Vyjádření společnosti Severočeské vodovody a kanalizace, a.s.

Název akce:	„Rekonstrukce mostu DC-46L“, k.ú. Horní Oldřichov
Účel vyjádření:	K dokumentaci (DUR, DSP a změně DUR, DSP) stavby
Zájmové území:	Okres: Děčín
	Obec: Děčín
	Část obce, ulice, č.p.: Horní Oldřichov, ul. Na Hrázi
	Katastrální území, parcelní číslo: Horní Oldřichov, p.p.č. 1420/1, 1571/1, 1571/2, 1573/2, st.p.č. 667 a související
Žadatel:	FIRAST s.r.o.
Adresa, tel., e-mail	V Korytech 972/12, 100 00 Praha 10 - Strašnice, tel.: + 420 777 229 913, firast@seznam.cz
Investor:	Statutární město Děčín
Projektant:	Firast s.r.o.
Vlastník dotčené IS	Severočeská vodárenská společnost a. s. (dále jen „SVS“)
Předchozí vyjádření a rozhodnutí	Byly splněny podmínky předcházejících vyjádření a vydaných rozhodnutí ANO/NE – vyjádření ke stavebnímu povolení přeložky vodovodu SCVKZAD188692/UTPCULWJ ze dne 3. 1. 2024
Platnost vyjádření:	jeden rok ode dne vyhotovení (v případě, že Váš zájem nadále trvá, požádejte před uplynutím této lhůty o prodloužení platnosti vyjádření)

KOORDINAČNÍ SITUACE – PŘELOŽKY VODY A PLYNU

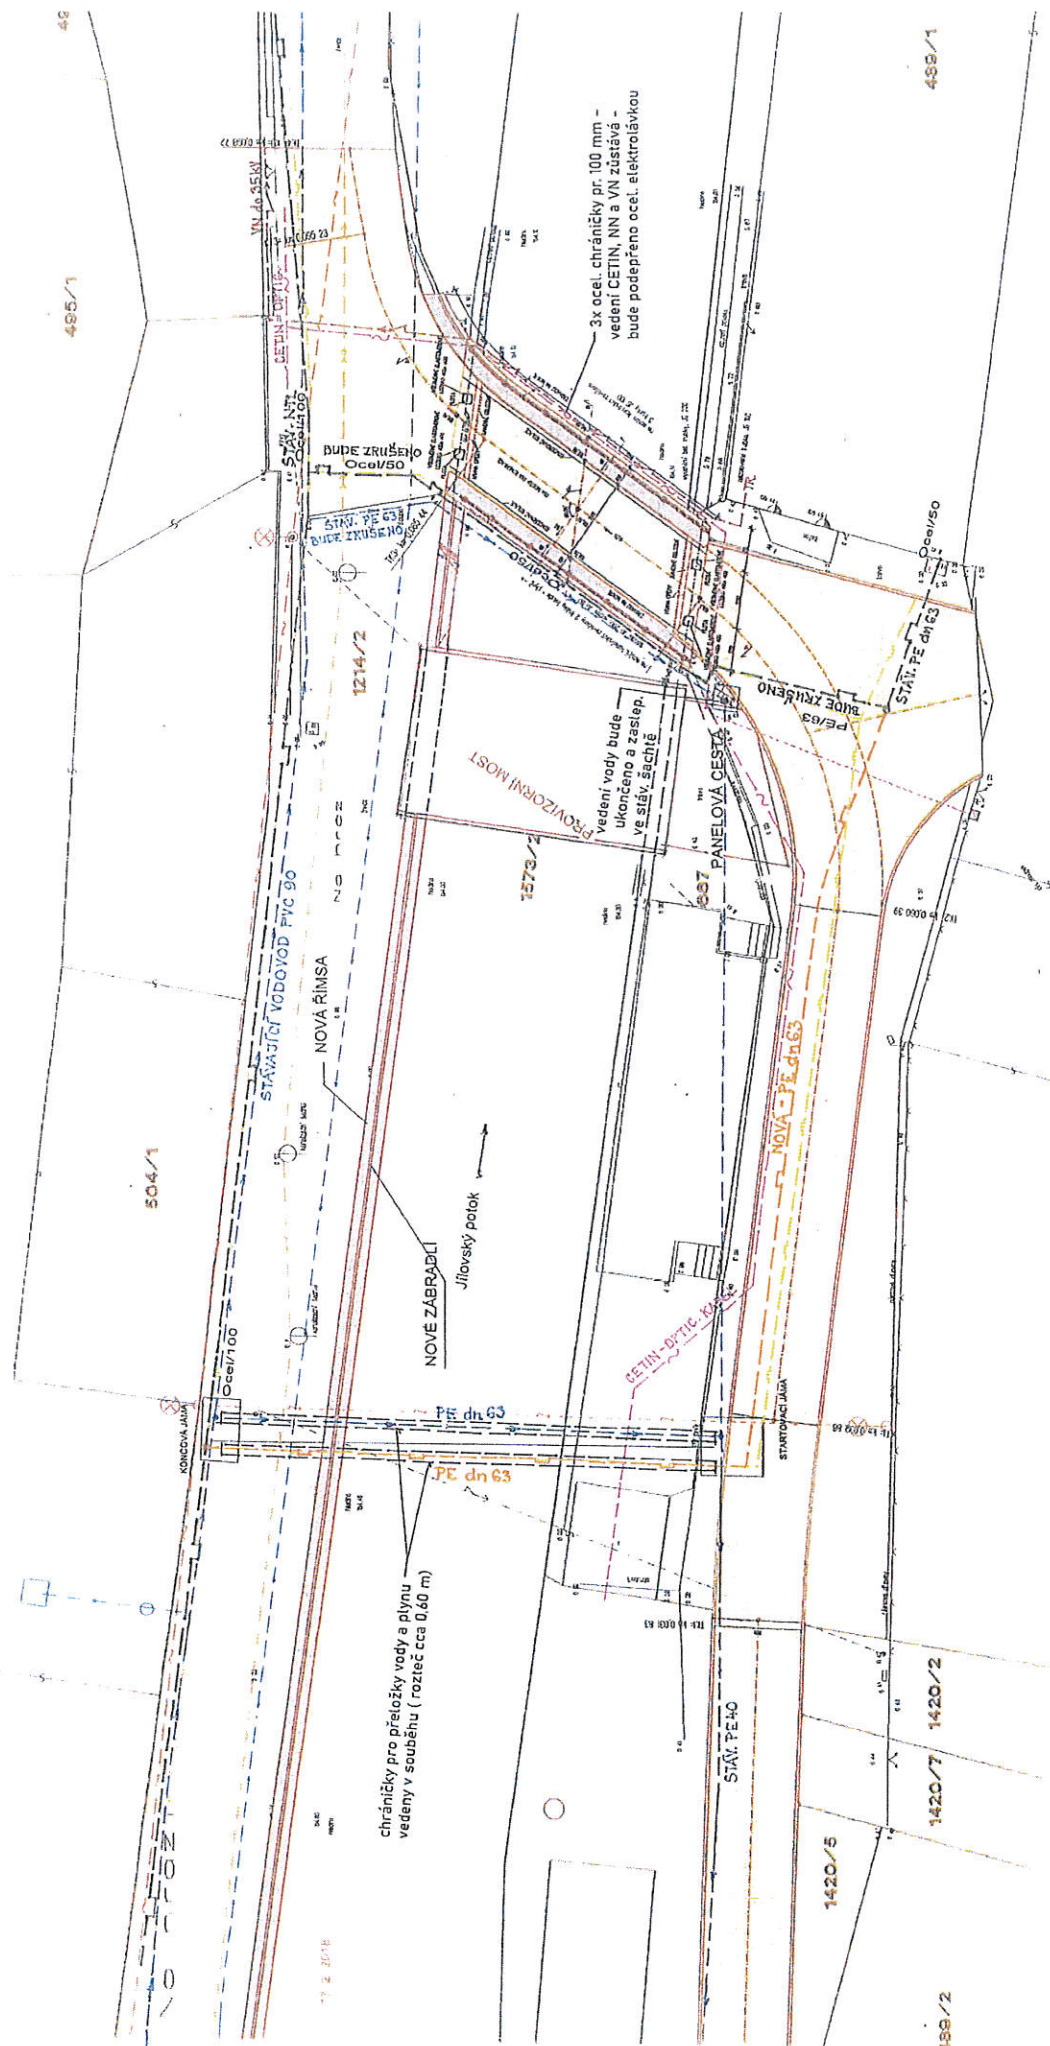
V rámci stavby dojde k přeložce vodovodu, který je v současné chvíli umístěn v tělese rekonstruovaného mostu. Ta přeložka bude provedena před samotným zahájením rekonstrukce mostu.

Při realizaci stavby dojde ke střetu se sítěmi ve správě společnosti Severočeské vodovody a kanalizace, a.s.

- 3) V oblasti křížení (v ochranném pásmu) s námi provozovaným zařízením je nutné jít otevřeným výkopem, práce provádět ručně se zvýšenou opatrností.
- 4) V případě nejasností budou provedeny kopané sondy či vytýčení inspekční kamerou. Stavebník je povinen neprodleně ohlásit případné poškození vodohospodářského zařízení provozovateli. Stavebník odpovídá za eventuální škodu na vodohospodářském zařízení způsobenou svojí činností.

- 11) Důrazně upozorňujeme, že v zájmovém území dochází ke křížení plánované stavby s vodovodními řady a kanalizačními stokami. Požadujeme, aby byla zachována plná funkčnost a ochrana tohoto vodohospodářského zařízení.
